品証 第 2023-067
2024 年 3 月 31 日

「**気中パーティクルセンサ：KA-03**」をご使用のお客様へ
お詫びとお知らせ

弊社の気中パーティクルセンサ（以下、KA-03 という）におきまして、筐体の ALARM 端子の極性表示に不適合があることが判明いたしました。

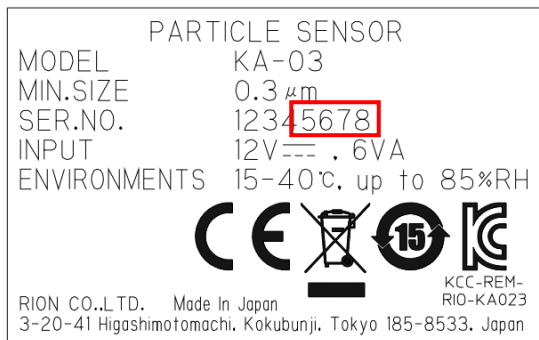
お持ちの KA-03 の銘板をご確認ください。

下図の赤枠内の番号が xxxx0006 ~ xxxx0614 までの機体が不適合品に該当いたします。
(ただし、0562、0564、0567、0572、0588、0592、0597、0600 の 8 台は除く)

極性表示（誤）

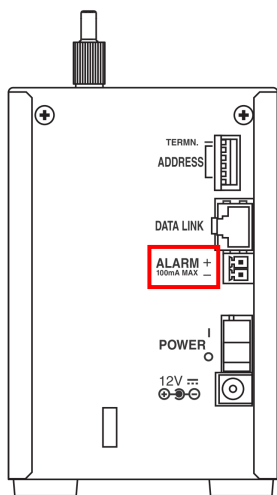
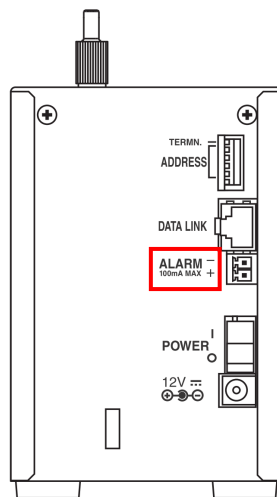
現在お持ちの KA-03 でアラーム機能を使用される場合、筐体の ALARM 端子の極性表示通りにケーブルを接続しても、ALARM 端子に接続された外部警報装置が正常に動作いたしません。不適合に該当する KA-03 の製造番号及び是正処置について、下記の通りご連絡いたします。

上記1. に該当する製造番号の機体におきましては、極性が正しい表示となるように、筐体に極性シールを貼付する修正作業を行わせていただきます。

なお、本件は筐体の極性表示の間違いのみであり、アラーム動作・性能を含めた KA-03 の機能は問題ありません。

お問い合わせをいただいたお客様には、大変ご面倒をおかけいたしますが、弊社より「極性シール」をお送りさせていただきますので、上図右側の正しい極性表示となるように、該当機への「極性シール」の貼付をお願いいたします。
